Stadtratssitzung vom 28. Oktober 2021

Interpellation I 5/2021

Interpellation betreffend Standort der Langsamverkehrsverbindung Bahnhof - Selve - Schwäbis (inkl. Brücke Selve – Schwäbis)

Fraktion Grüne/JG und Fraktion SP vom 6. Mai 2021; Beantwortung

Linienführung im Abschnitt Selve-Schwäbis: Die beiden Bestlösungen «Variante Rot» und «Variante Orange».

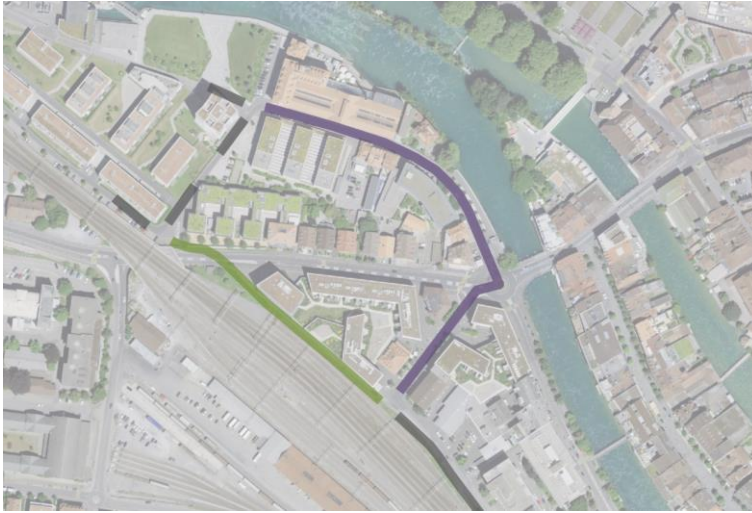
1. Ist die detaillierte Linienführung der beiden Abschnitte inzwischen bekannt bzw. ausgearbeitet? (Falls nein, bis wann?)
 - a. Welche Linienführung ist im Abschnitt Selve-Schwäbis vorgesehen?

Im Abschnitt Selve-Schwäbis (identische Teilfragen 1a und 1c) stehen eine Lösung mit einer Aarequerung neben der Eisenbahnbrücke (rote Linie in der nachstehenden Abbildung) und eine Lösung mit einer Aarequerung oberhalb des Wehrs im Vordergrund (orange Linien in der nachstehenden Abbildung).

- Die Stärken der Variante «Rot» liegen in der direkteren Linienführung mit weniger Kurven, in den geringeren Prozessrisiken und in den geringeren Kosten, die Schwäche in der tieferen Verkehrssicherheit. Letztere ergibt sich insbesondere aus den bereits heute schwierigen Gegebenheiten auf der Scheibenstrasse West und aus der Verkehrsbelastung der Schwäbisstrasse. Zukünftig wird der Strassenraum der Scheibenstrasse West aufgrund der Interessenlinie der SBB voraussichtlich weiter reduziert werden müssen (inkl. Wegfall Parkfelder).

- Die Stärken der Variante «Orange» liegen im hohen Komfort- und Sicherheitsniveau, im Belegungseffekt für den Selve-Park, im Mehrwert für die Naherholung sowie in der Verkürzung und Verbesserung der Verkehrssicherheit auf dem Schulweg vom Schwäbisquartier ins Selveareal. Die Schwächen liegen im stärker verwinkelten Verlauf, im höheren Prozessrisiko und in den höheren Kosten.

Bevor ein Variantenentscheid gefällt werden kann, muss geklärt sein, ob eine substantielle Reduktion der Verkehrsbelastung auf der Schwäbisstrasse möglich ist (was die Variante «Rot» aufwerten würde) und ob eine Aarequerung oberhalb des Wehrs mit dem Bundesinventar der schützenswerten Ortsbilder (ISOS) in Einklang gebracht werden kann (was die Prozessrisiken der Variante «Orange» reduzieren würde). Die Klärung dieser Fragen ist im Gang. Aussagen, wann der Entscheid gefällt werden kann, sind schwierig, da verschiedene stadtexterne Stellen beteiligt sind.

Linienführung im Abschnitt Rexmax: Die Bestlösung «Variante Grün» und die alternative Führung «Violett».

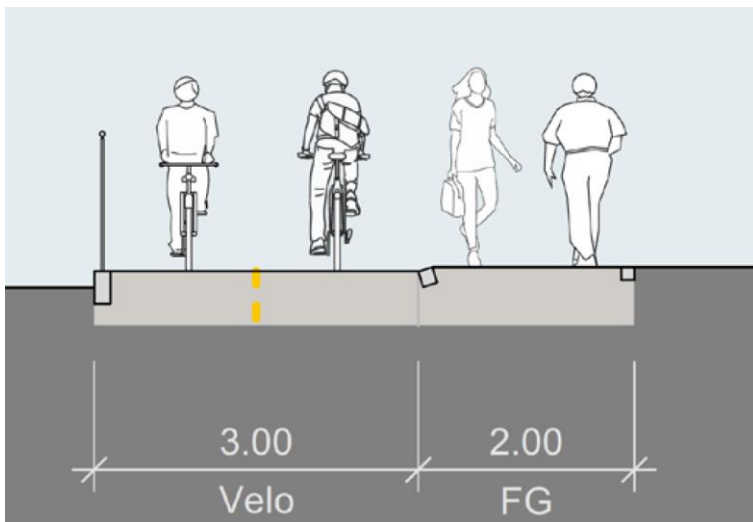
- b. Welche Linienführung ist insbesondere im Bereich hinter der Rex-Plus-Überbauung vorgesehen?
 - c. Welche Linienführung ist im Abschnitt Selve-Schwäbis vorgesehen?

Im Bereich hinter der Rexmax-Überbauung (Teilfrage 1b) ist aus der Evaluation eine eindeutige Bestvariante hervorgegangen. Die Platzverhältnisse hinter dem Rexmax lassen für die Fuss- und Veloverbindung eine Breite von nur rund drei Metern zu. Eine solche Durchgangsbreite liegt an der untersten Grenze des Zulässigen. Dennoch erweist sich eine Routenführung hinter dem Rexmax (Variante «Grün» in nachstehender Abbildung) im Vergleich zur einzig denkbaren Alternative über den Guisanplatz (Variante «Violett» in der nachstehenden Abbildung) als zweckmässiger: Die Wegführung einer stark frequentierten Velohauptroute über den Guisanplatz quer zu den Personenwagen-Hauptströmen könnte weder sicher noch komfortabel gelöst werden.
